東海発電所

原子炉施設保安規定変更認可申請書

補足説明資料

(保安規定変更内容)

第 1 図 動力消防ポンプを使用した初期消火対応フロー

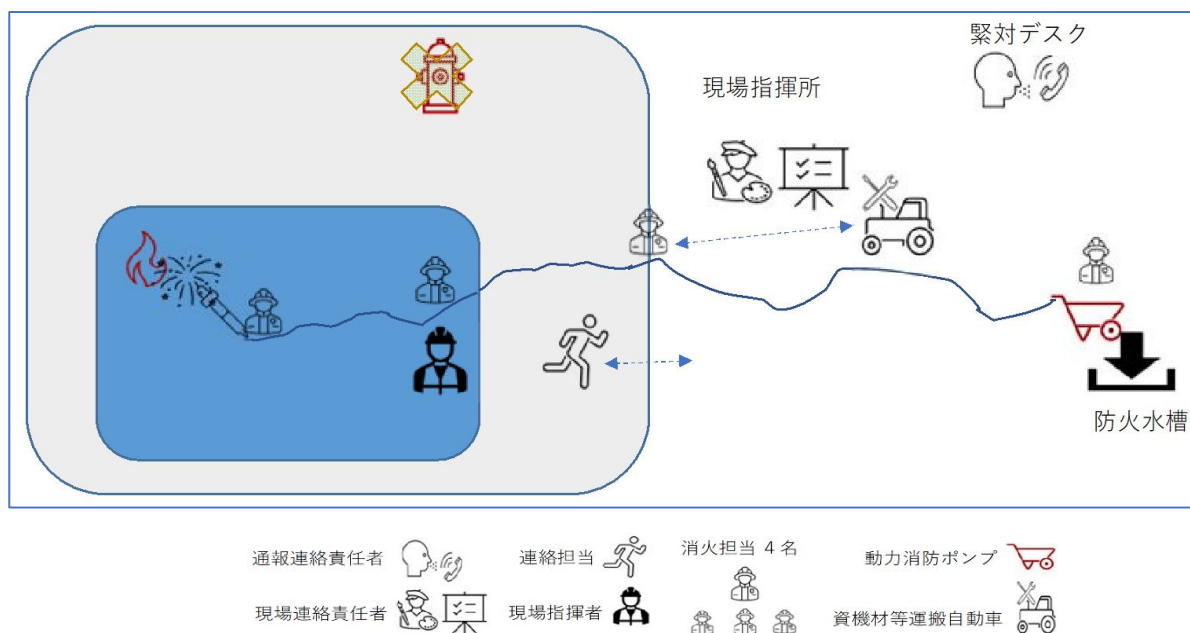
消火器による初期消火が困難な状況で、動力消防ポンプを使用した初期消火を行う場合の対応及び配置する要員の役割を検討した。その結果、東海発電所として独立した初期消火体制（8 名）で初期消火活動が可能であることを確認した。

動力消防ポンプを使用した初期消火を行う場合の対応フローを第 1 図に、放水時の要員配置を第 2 図に示す。

③ 動力消防ポンプによる放水準備

通報連絡責任者(1名) ; 緊急時対策所での対応
現場連絡責任者(1名) ; 公設消防誘導及び現場指揮所活動
連絡担当(1名) ; 発災現場での状況報告等
現場指揮者(1名) ; 発災現場にて初期消火活動指揮
消火担当(B区域)(2名) ; B区域内ホース展張
消火担当(B以外)(2名) ; 動力消防ポンプ準備及びB区域入口
までホース展張
